改善箇所説明図

基準不適合発生箇所

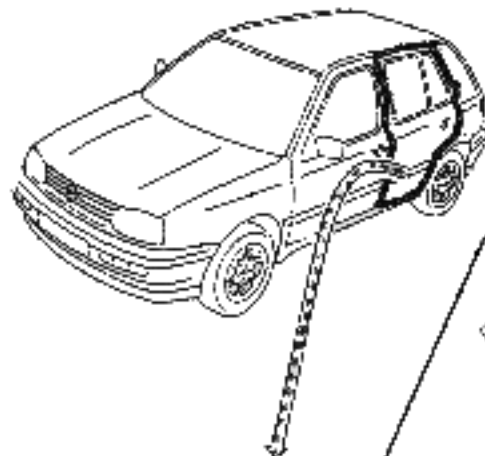
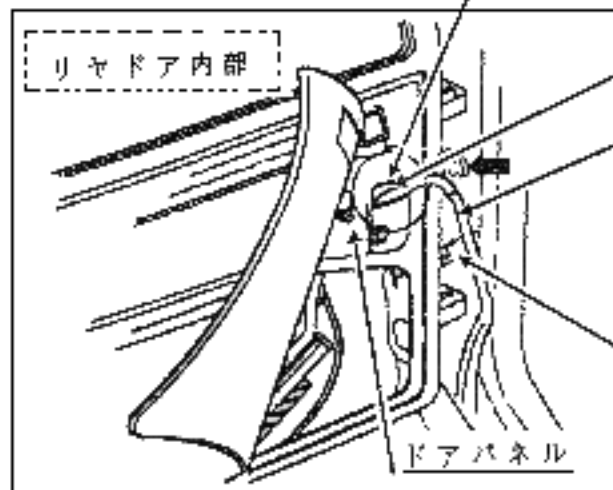
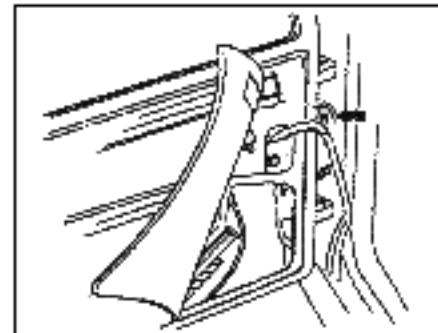
内線配線が、燃焼あり、短絡おそれがある。
 パワー配線と配線が接触する
 ドアパネルの配線と配線が接触する
 後部にある配線と配線が接触する
 部に用穴の損傷による配線が接触する
 部にある配線と配線が接触する

全車両、当該ドアパネル内部の配線用穴の端部にカバーを取付ける。
